## **Nujno varnostno obvestilo**

**Prismaflex krmilna enota**  
**FA-2019-050**  
**Popravilo pripomočka**

Oktober 15, 2019

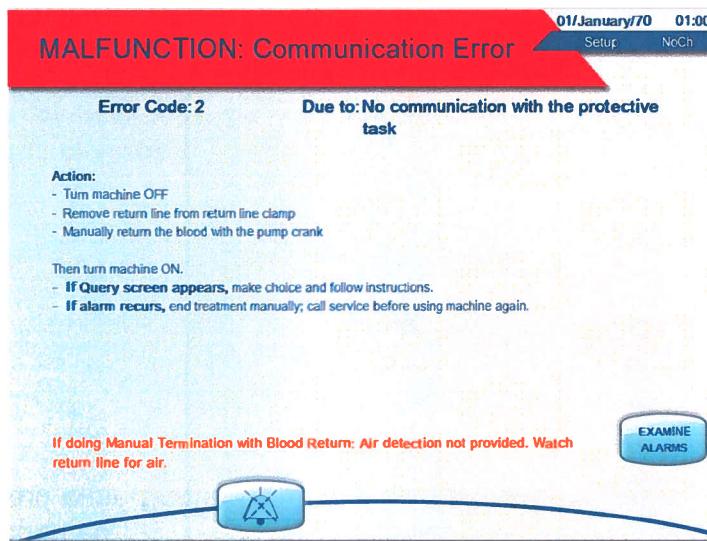
- Krmilna enota pripomočka Prismaflex vstopi v "varno stanje" ("safe state") tako, da zaustavi vse črpalke in zapre sponko povratne cevke. Zdravljenje je prekinjeno. Bolnikova kri ne kroži po poti krvnega pretoka.
- Rdeča utripajoča luč
- Ponavljajoči, piskajoči zvok iz 10 pulzov, ki se ponavljajo na približno 8 sekund, dokler se ne izključi.
- Na zaslonu se prikaže okvara napake, kot je prikazano na sliki spodaj. Navodila za uporabnika so enaka za vse kode napak.

1. Uporabniki lahko varno nadaljujejo z uporabo Prismaflex krmilnih enot dokler se nadgradnja ne izvede. Če se pojavi alarm za napako v komunikaciji, upoštevajte navodila, ki so prikazana na grafičnem uporabniškem vmesniku in/ali v priročniku za uporabo. Poudarite pomen ročnega vračanja zunajtelesne krvi bolniku in ponovite usposabljanje uporabnikov za ta postopek, kot je opisano na strani 10:57 (slovenski priročnik se lahko razlikuje) priročnika za uporabo, če je to potrebno.
